2. Änderung Regionales Raumordnungsprogramm

3. öffentliches Beteiligungsverfahren - Abwägung

(Stand September 2026)

3. Öffentliches Beteiligungsverfahren – Tabelle 1: Kommunen, Behörden, Verbände, Unternehmen

Abb. 1: Übersicht der Teilflächen 2, 3 und 4

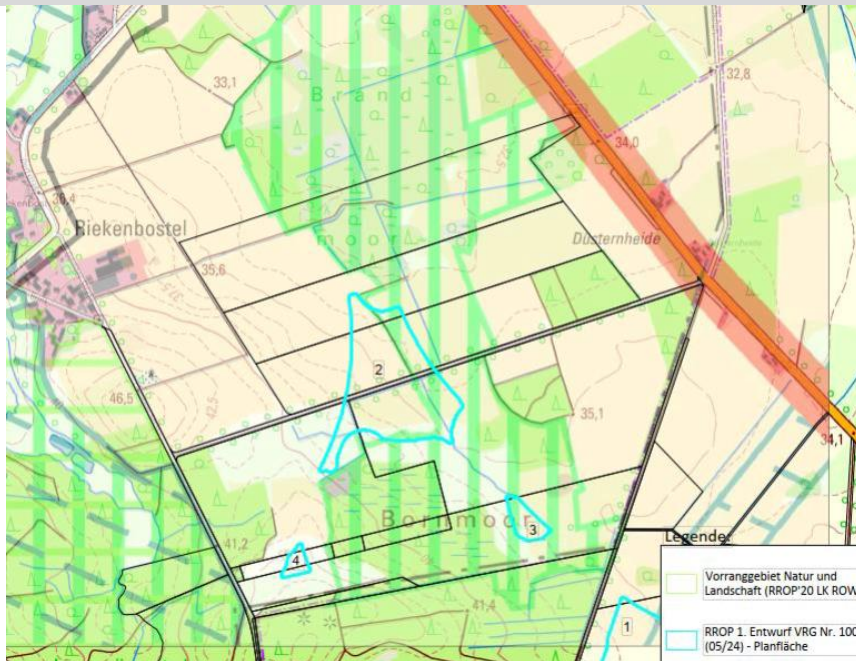
Der Ausschluss der Flächen wird damit begründet, dass Teilfläche 3 vollständig vom Vorranggebiet Natur und Landschaft überlagert wird und die Teilflächen 2 und 4 aufgrund eines Abstandes von mehr als 500 m zur Hauptfläche nicht mehr als „zusammenhängend“ gelten. Wir erkennen an, dass Teilfläche 3 nicht weiter in Betracht kommt. Für die Teilflächen 2 und 4 gilt dies jedoch nicht. Teilfläche 2 betrifft lediglich Randbereiche des Vorranggebiets Natur und Landschaft, Teilfläche 4 liegt vollständig außerhalb. Der Umweltbericht weist hier keine erheblichen Konflikte aus und bereits erteilte Umwandlungsgenehmigungen von Dauergrünland (2022/2023) im Teilbereich 2 bestätigen die geringe naturschutzfachliche Relevanz.

Der Verweis auf die 500-m-Regel rechtfertigt eine Streichung ebenfalls nicht. Diese Regel erklärt laut RROP-Begründung lediglich, wann Flächen zusammengelegt werden dürfen, begründet aber keinen automatischen Ausschluss. Da die Teilflächen 2 und 4 zusammen rund 13,4 ha groß sind, fallen sie unter das abwägungsrelevante Kriterium für Flächen < 25 ha. Hier besitzt der Landkreis einen planerischen Ermessensspielraum, der eine Abweichung von der 500-m-Regel ausdrücklich ermöglicht.

Die Teilflächen 2 und 4 weisen eine geringe Konfliktlage auf, sind funktional an die Hauptfläche angebunden und ermöglichen die Errichtung von bis zu zwei Windenergie-

☒ Vorranggebiet Windenergie Nr. 066 - 3. Beteiligungsverfahren zur 2. Änderung des RROP 2020 (2026) ☒ von der wynkraft Projects geforderte Erweiterungsfläche des Vorranggebietes Nr. 066 aus dem 3. Beteiligungsverfahren

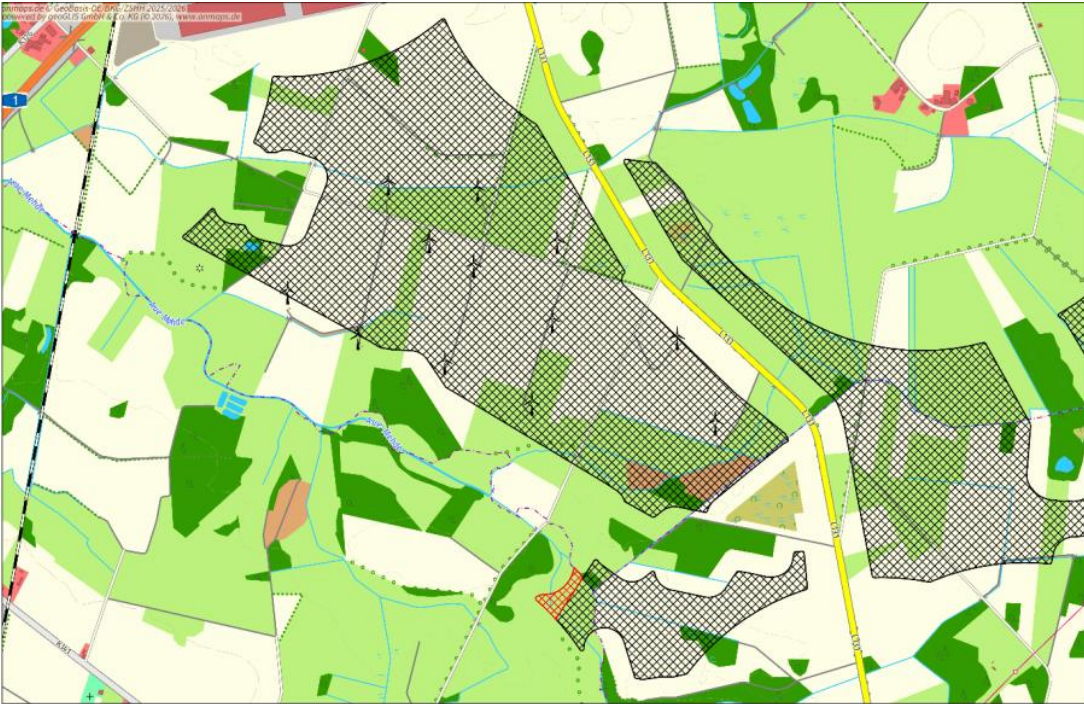
Stellungnehmer	Inhalt	Abwägung
	Mit der vorliegenden Stellungnahme regen wir an, die Abgrenzung der Teilfläche 2 des Vorranggebietes Nr. 066 im Bereich der beigefügten Darstellung kleinräumig zu erweitern und die rot schraffiert dargestellte Teilfläche in die Vorranggebietskulisse Windenergienutzung einzubinden. Genauer handelt es sich hierbei um einen Teil des Flurstücks 170/2, Flur 2, Gemarkung 2200 Hesedorf bei Gyhum. Laut Gebietsblatt umfasst das nach der Abwägung ermittelte Vorranggebiet insgesamt 180,47 ha, die Teilfläche 2 nur 19,13 ha. Die angeregte Erweiterung umfasst lediglich 1,03 ha und entspricht somit einer Erweiterung von weniger als 0,6 % der Gesamtfläche des vorgesehenen Vorranggebietes Nr. 066.	betroffenen Bereich keiner Bebauung mit Windenergieanlagen zustimmen wird. Es wird um Verständnis gebeten, dass in den Karten des RROP der genaue Verlauf von militärischen Strecken nicht herleitbar sein darf und daher nicht konkret dargestellt wird.

I. Sachverhalt Die im Entwurf dargestellte Teilfläche 2 des Vorranggebietes Nr. 066 befindet sich südlich von Elsdorf im Bereich eines bereits durch Windenergienutzung geprägten Raumes. Wir beabsichtigen, im unmittelbaren Anschluss an die bestehende Vorranggebietskulisse einen Windenergieanlagen-Standort zu entwickeln. Die hierfür in

Betrachtet kommende Fläche liegt unmittelbar angrenzend an Teilfläche 2 des Vorranggebietes Nr. 066. Um eine sachgerechte Anlagenpositionierung unter Berücksichtigung der maßgeblichen Abstandskriterien und sonstigen Belange zu ermöglichen, ist eine kleinräumige Erweiterung der Vorranggebietskulisse erforderlich. Ziel der Anregung ist es, die tatsächliche Nutzbarkeit der Teilfläche 2 zu verbessern und eine zusätzliche Anlagenposition zu ermöglichen.

Stellungnehmer	Inhalt	Abwägung
	dazu an, die Herausnahme dieses kleinräumigen Randbereichs nochmals zu überprüfen. II. Bewertung Aufgrund der fortgeschrittenen Planungsreife der 2. Änderung des RROP 2019, wurde die Gebietskulisse bereits intensiv mit den vorhandenen Umwelt- und Raumordnungsbelangen abgewogen. Dabei wurde bereits explizit für diese Fläche ermittelt, dass die Windenergie grundsätzlich mit jeglichen Belangen vereinbar ist. Die angeregte Änderung stellt somit keine eigenständige neue Windenergiefläche dar, sondern lediglich eine kleinräumige Arrondierung der unmittelbar angrenzenden Teilfläche 2. Die planerische Grundkonzeption des Vorranggebietes wird durch die angeregte Erweiterung nicht verändert. Vielmehr würde die Erweiterung dazu beitragen, die tatsächliche Nutzbarkeit der bereits vorgesehenen Kulisse zu verbessern. Die Erweiterung würde einen zusätzlichen Anlagenstandort unter Einhaltung der sonstigen Planungskriterien ermöglichen. 1. Einhaltung der Wohnabstände Die südliche und südwestlich gelegene Wohnbebauung begrenzt die in Betracht kommende Erweiterungsfläche. Diese wurde entsprechend so abgegrenzt, dass die maßgeblichen Abstände zur Wohnbebauung von 800 Metern zuzüglich des im Planungskonzept berücksichtigten Rotorradius der Referenzanlage von 75 Metern eingehalten. Somit steht die angeregte Erweiterung nicht im Widerspruch zu den im Planungskonzept zugrunde gelegten Abstandskriterien zur Wohnbebauung. 2. Waldgebiete Nördlich bzw. nordwestlich der Erweiterung befindet sich eine Waldfläche. Nach den Planungsunterlagen wird bei der Abgrenzung der Vorranggebiete auch hier ein Abstand von 75 Metern als Rotorradius der Referenzanlage berücksichtigt. Auch dieser Abstand wird durch die beantragte Erweiterungsfläche eingehalten. Die konkrete Anlagenpositionierung kann darüber hinaus so erfolgen, dass Waldflächen sowie Waldrandstrukturen nicht beeinträchtigt werden.

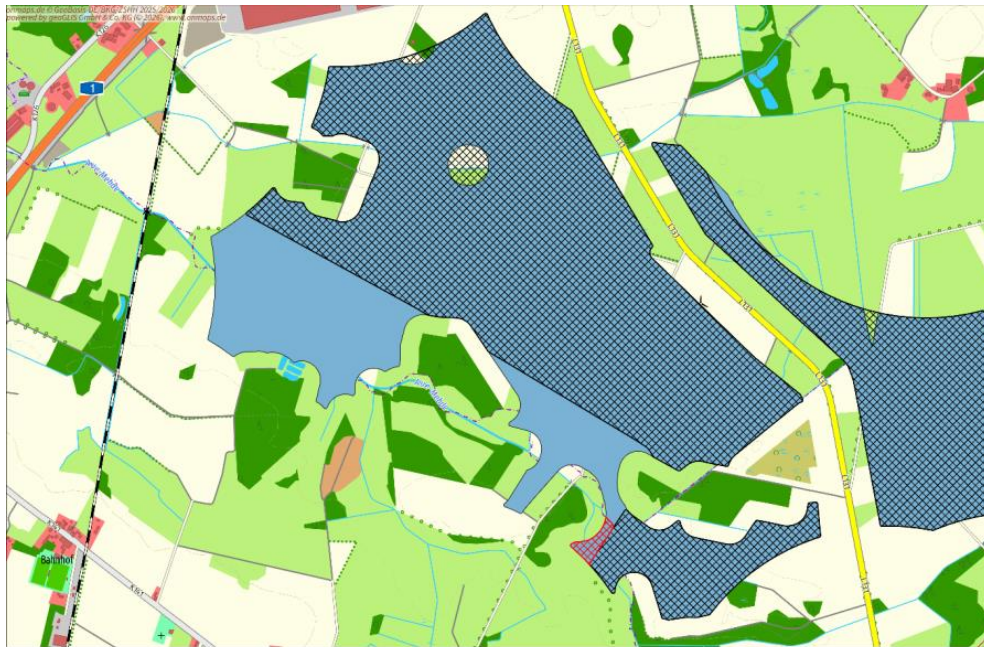
Nach unserer Prüfung war der von uns hier angeregte Bereich zur Erweiterung der Teilfläche in den Unterlagen zum 1. Beteiligungsverfahren zur 2. Änderung des RROP 2020 noch innerhalb der Potenzialfläche enthalten. Im aktuellen Entwurf ist dieser Bereich nicht mehr Bestandteil der Vorranggebietskulisse.
